# PROJET DE CREATION D'UNE CENTRALE HYDROELECTRIQUE SUR LE COURS D'EAU DE LA VALETTE

## ENQUETE PUBLIQUE RELATIVE A LA DEMANDE D'AUTORISATION ENVIRONNEMENTALE

### Conclusions motivées

**Maitre d'ouvrage : SARL SERHY Ingénierie**

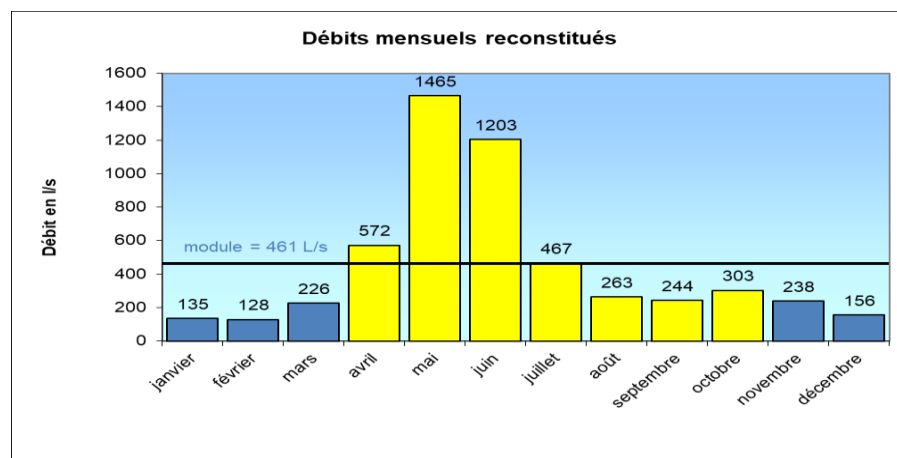
L'étude hydrologique préalable met en œuvre une méthode de reconstitution des débits par transposition à l'aide des données connues sur des bassins versants voisins présentant des caractéristiques similaires (géologie, végétation, orientation, altitude semblables). Elle détermine, à partir d'enregistrements portant sur 13 années effectués sur le torrent du Gâ voisin et sur les relevés effectués sur le torrent de la Valette entre 2020 et 2022, un module de 461 l/s. Les débits mensuels se répartissent selon le graphique ci-dessous.

La courbe présentée, établie à partir de l'analyse approfondie des données et confirmée par la bonne correspondance avec les mesures récentes effectuées sur le torrent de la Valette, me paraît constituer un support cohérent pour l'étude de ce projet.
